一. 主旨：TCB-125~800L/S/H 系列掀蓋式無熔線斷路器產品可正式銷售

東元電機 行銷業務處 銷售通報

TCB-125/250/400/800L/S/H系列掀蓋式無熔線斷路器產品可正式銷售

TCB掀蓋式 vs. TO/TG 固定尺寸及小盤面開孔尺寸差異：

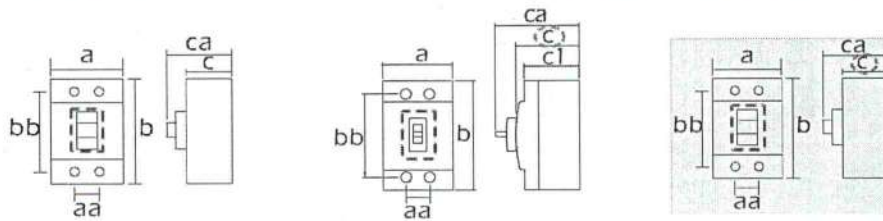
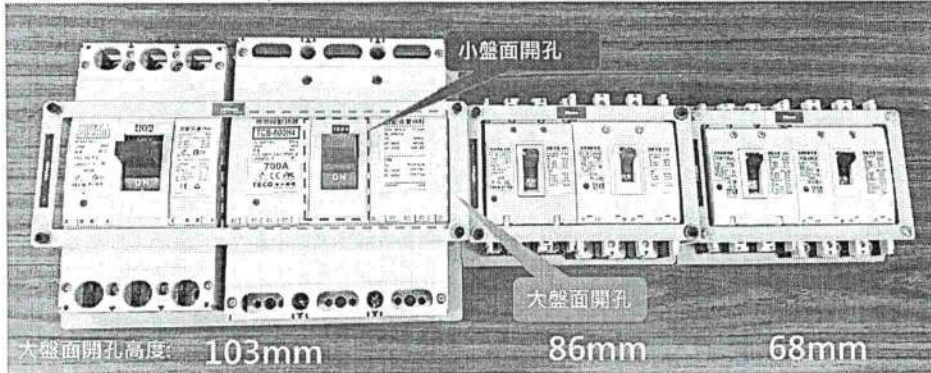
依中心線(CL)：400/800AF位置 有部分差異，請參閱下列圖表

註2.TCB 固定尺寸與 TO/TG 開孔相同，但相對中心線位置(CL)，

TCB 400AF & 800AF 的本體位置分別與較 TO/TG 相對下移 2.5 & 4.5mm
